**Forum mondial de l'harmonisation
des Règlements concernant les véhicules**

Groupe de travail du bruit et des pneumatiques

**Pneumatiques : Règlement ONU n° 117 (Pneumatiques – Résistance au roulement,
bruit de roulement et adhérence sur sol mouillé)****Proposition d'amendement en complément des propositions
énoncées dans le document ECE/TRANS/WP.29/GRVA/2018/5****Communication des experts de l'Organisation technique européenne
du pneumatique et de la jante***

Annexe 2, appendice 2, exemple 2, figure, lire :

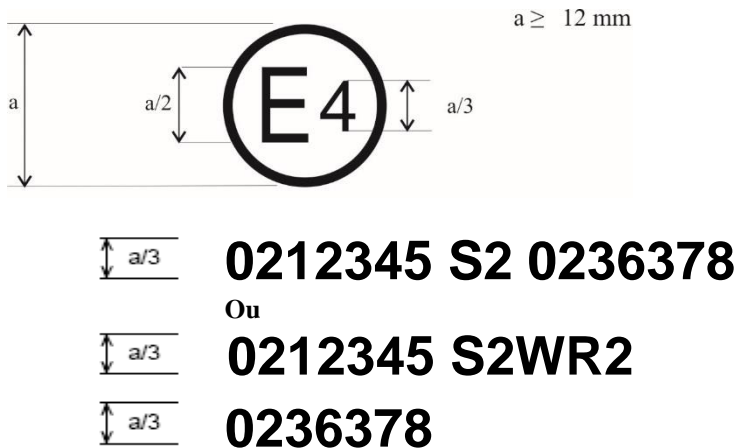
11. La figure de l'appendice 2 de l'annexe 2 a été modifiée par inadvertance dans un amendement antérieur au Règlement n° 117. Il est proposé de rétablir la version initiale de cette figure.
